C.I. 15090 - SISTEMAZIONE STRADE E MARCIAPIEDI AREA MARGHERA E MALCONTENTA		
TAVOLA	PERIZIA SUPPLETIVA E DI VARIANTE	SETTEMBRE 2025
B7 VIA DARIO MANETTI		
Responsabile Unico di Progetto: ing. Giovanni Giunta <i>f.to digitalmente</i> Progettista: ing. Davide Semenzato <i>f.to digitalmente</i>		CITTA' DI VENEZIA  Area Lavori Pubblici, Mobilità e Trasporti Settore Viabilità di Quartiere e Locale Terraferma, Energia e Impianti Servizio Manutenzione e Gestione Viabilità di Quartiere e Locale Terraferma Direttore: ing. Simone Agrondi Dirigente: ing. Marco Scattolin Responsabile di Servizio: dott. Alberto Cesaro

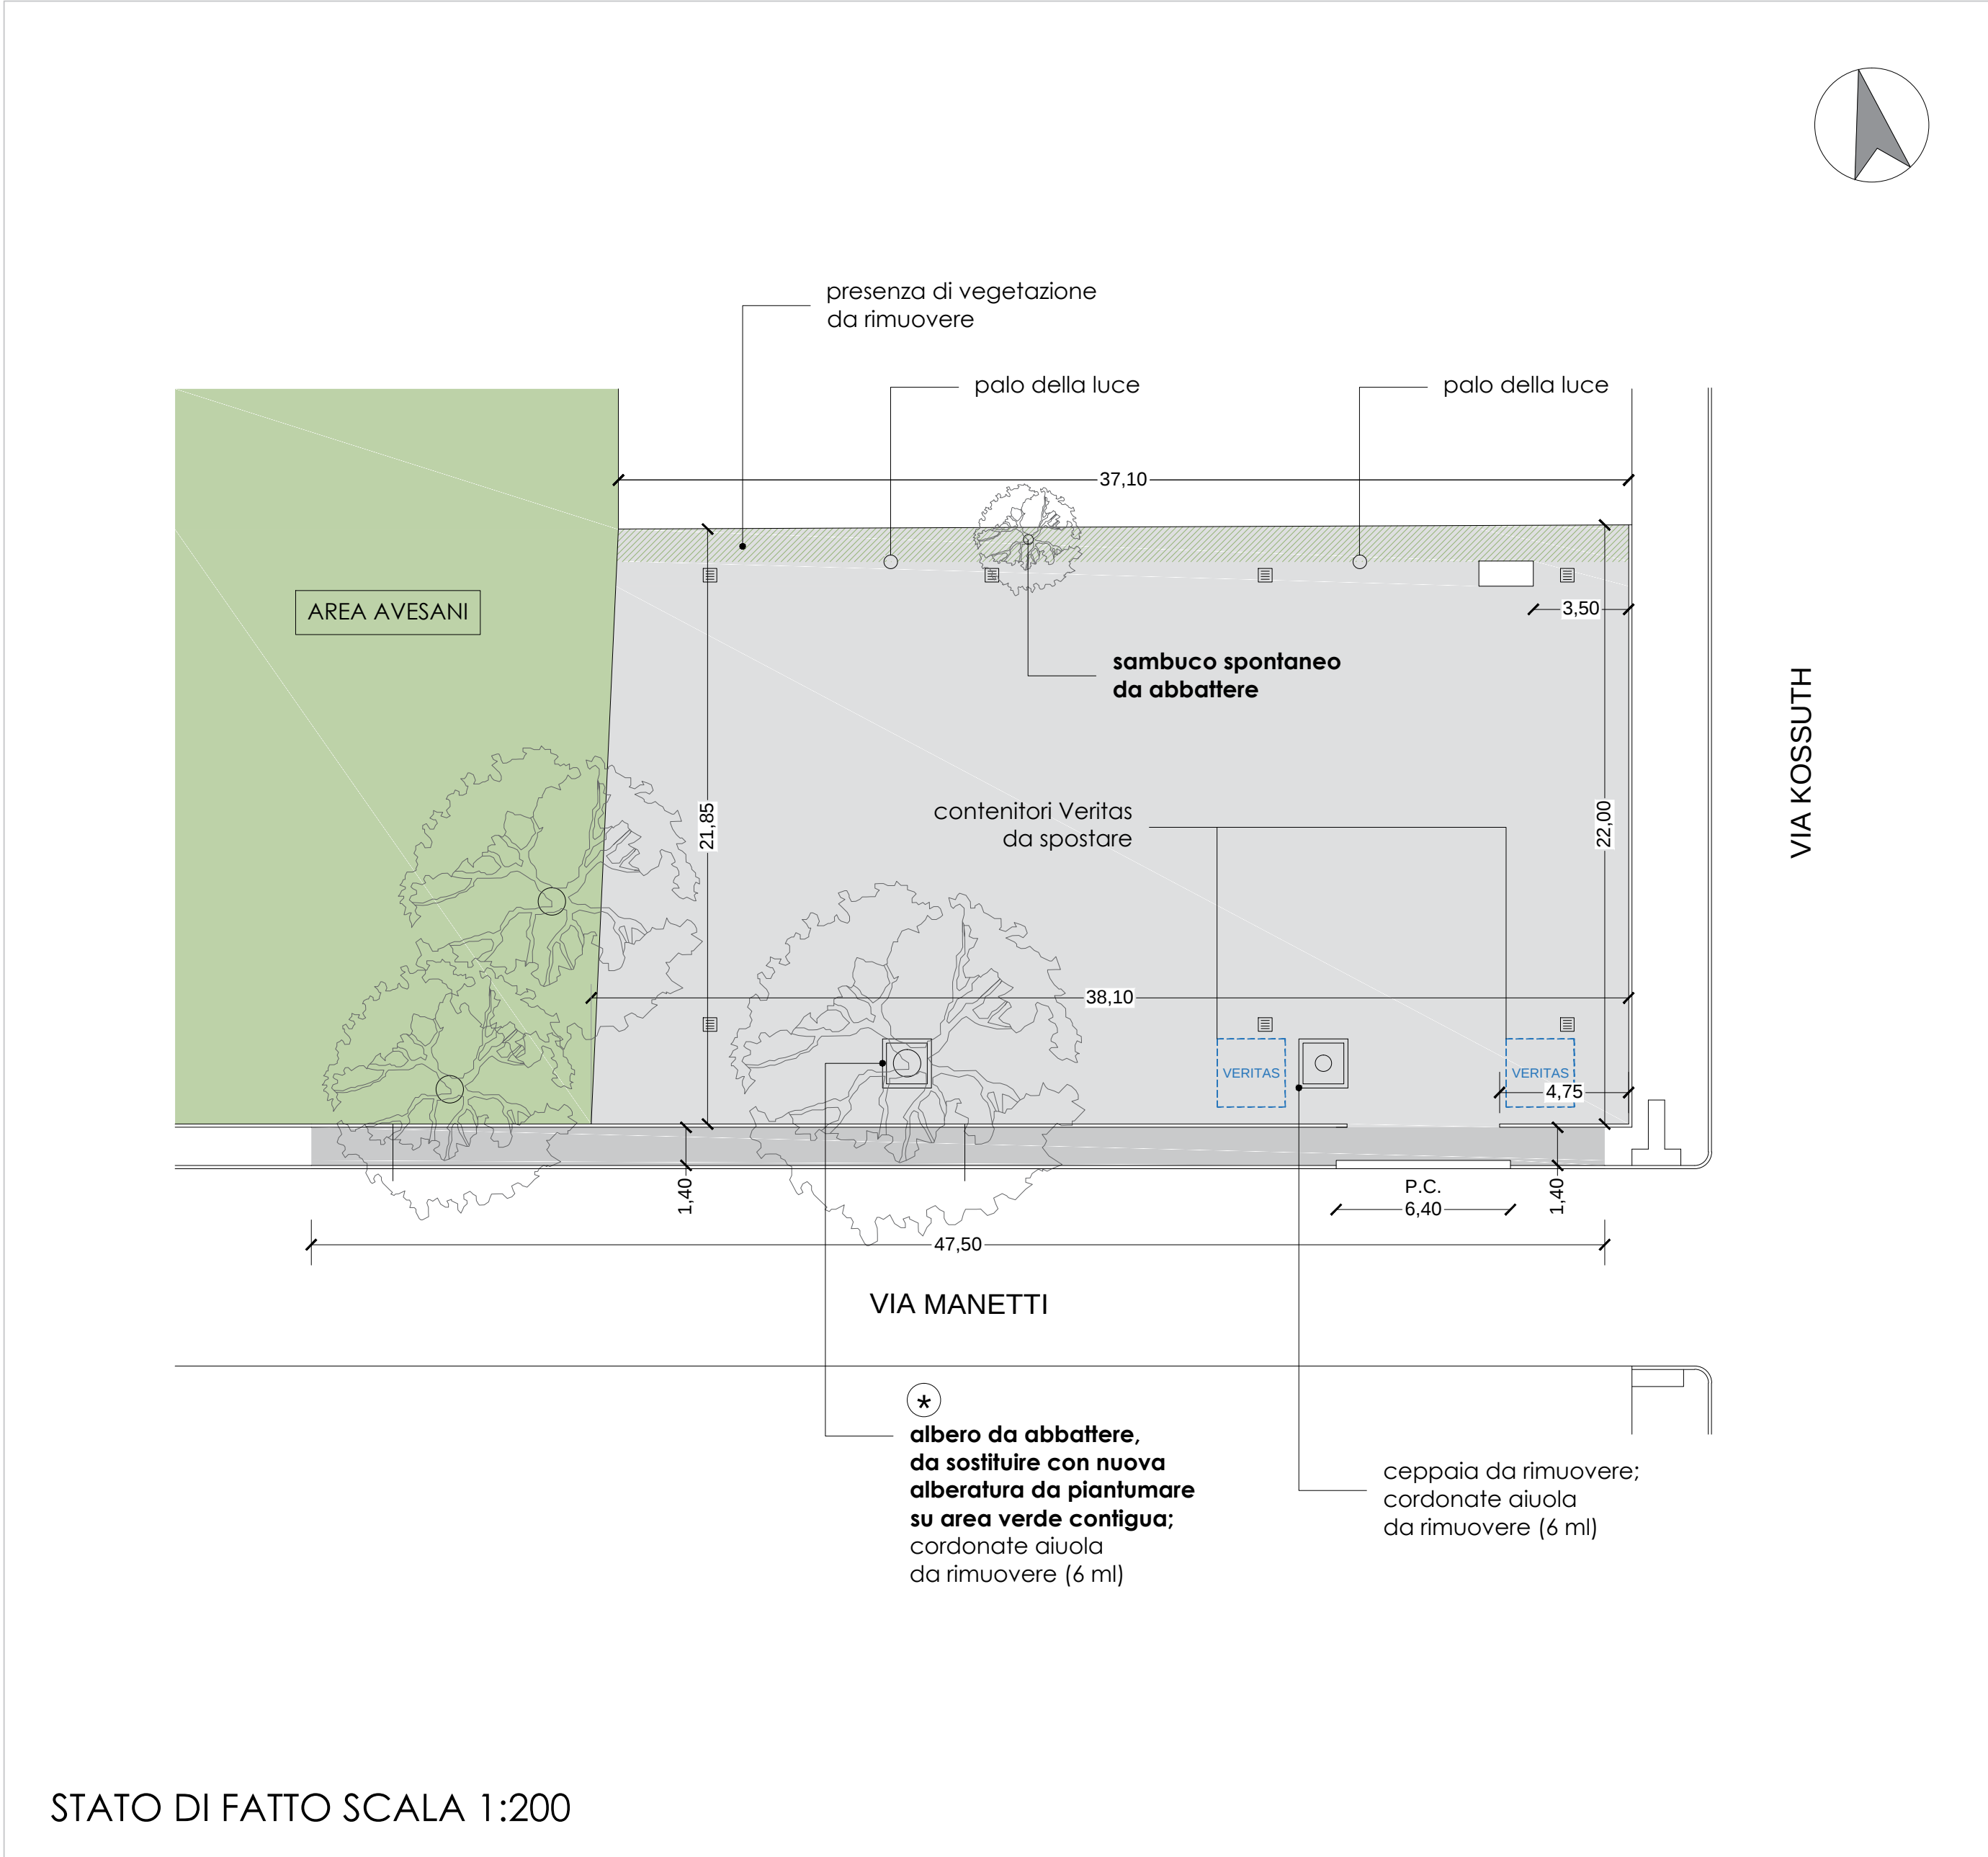
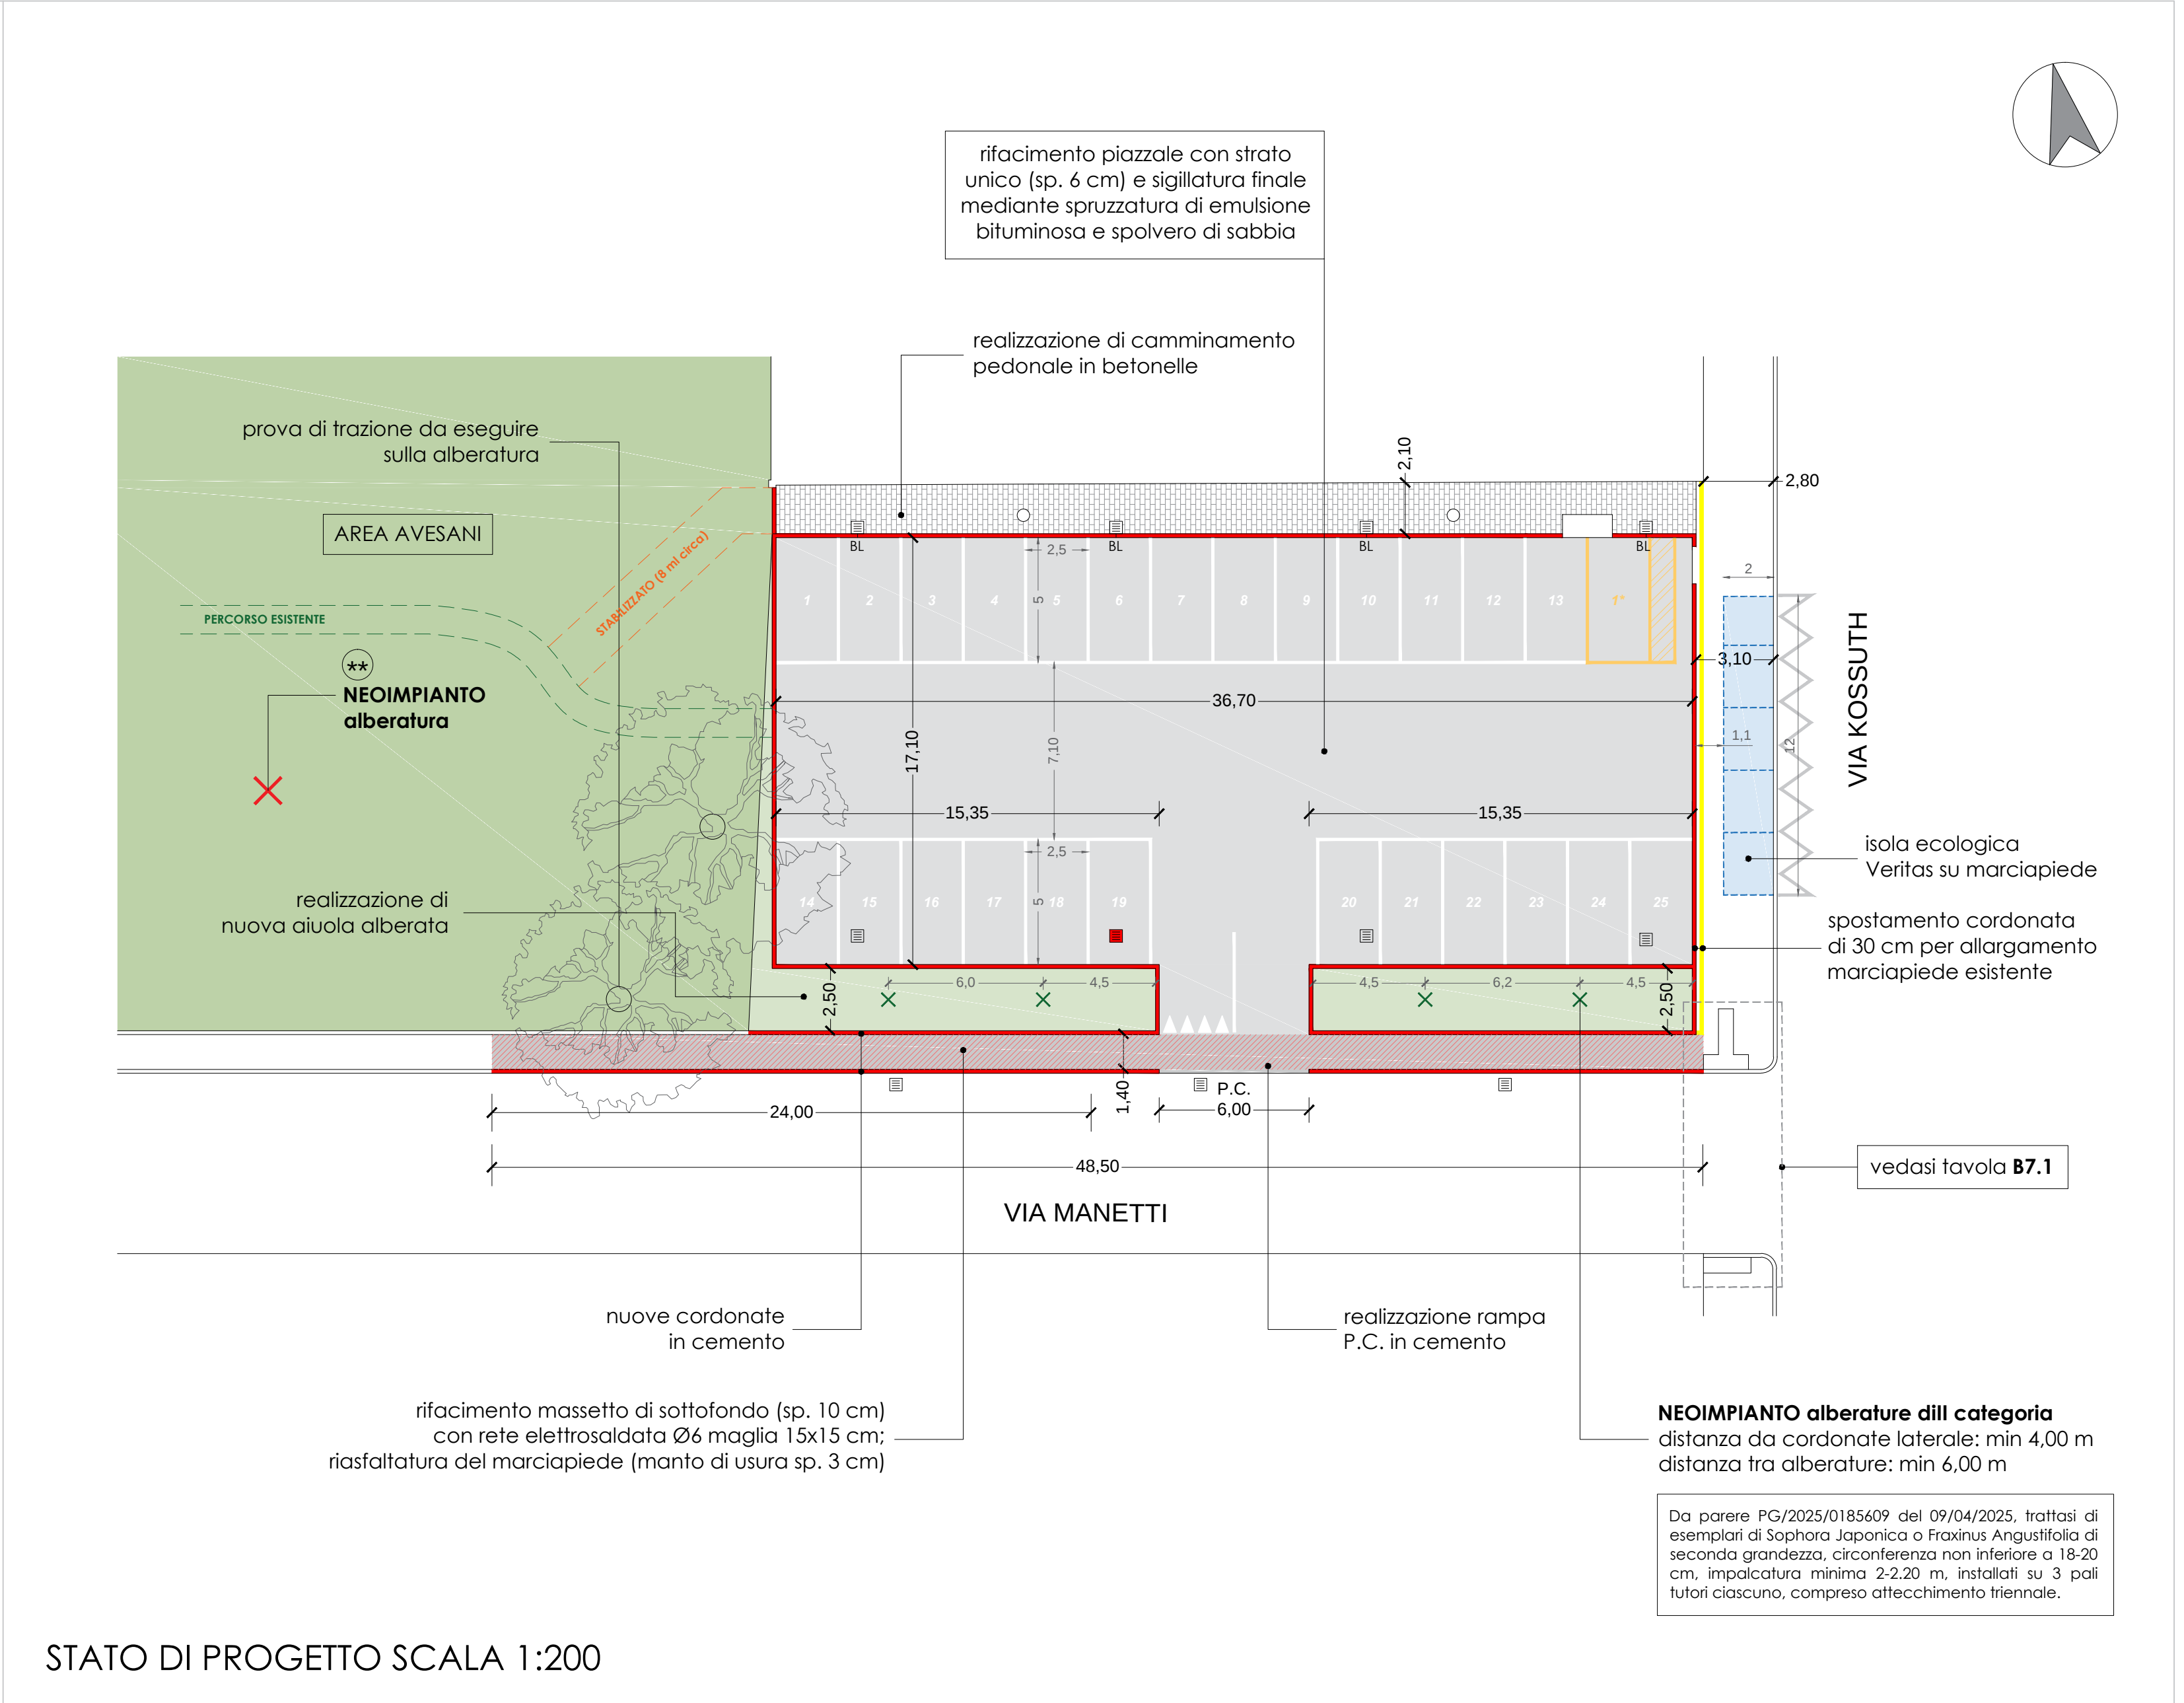
N.B. DATA LA PRESENZA ESTESA DI RADICI, SI RENDE NECESSARIO UN SOPRALLUOGO CON IL VERDE PUBBLICO A SEGUITO DELLE OPERAZIONI DI SCARIFICA DELL'ASFALTO.
IN PROSSIMITÀ DELLE RADICI LE OPERAZIONI DI SCARIFICA DELL'ASFALTO DOVRANNO ESSERE ESEGUITE MANUALMENTE E CON PARTICOLARE ATTENZIONE; UNA VOLTA TOLTO L'ASFALTO, PROTEGGERE LE RADICI CON TELO IN TNT E INUMIDIRE COSTANTEMENTE CON ACQUA.

(*)
DURANTE LE LAVORAZIONI, IN PROSSIMITA' DEL PIOPPO DA ABBATTERE DOVRA' ESSERE APPOSTO UN CARTELLO INDICANTE: "ABBATTIMENTO ALBERATURA DOVUTO A RIQUALIFICAZIONE SOTTOFONDO DESTINATO A PARCHEGGIO CON REIMPIANTO DI NUOVA ALBERATURA COME COMPENSAZIONE IN AREA VERDE CONTIGUA".

(**)
AI SENSI DEL D.P.R. 31 DEL 13/02/2017, IL REIMPIANTO DOVRA' ESSERE ESEGUITO CON ESEMPLARE ARBOREO COERENTE CON LE SPECIE AUTOCTONE DELLA ZONA CON CIRCONFERENZA NON INFERIORE A cm 18-20 E CON IMPALCATURA MINIMA m 2.20 PRESSO L'AREA AVESANI (AREA VERDE CONTIGUA).
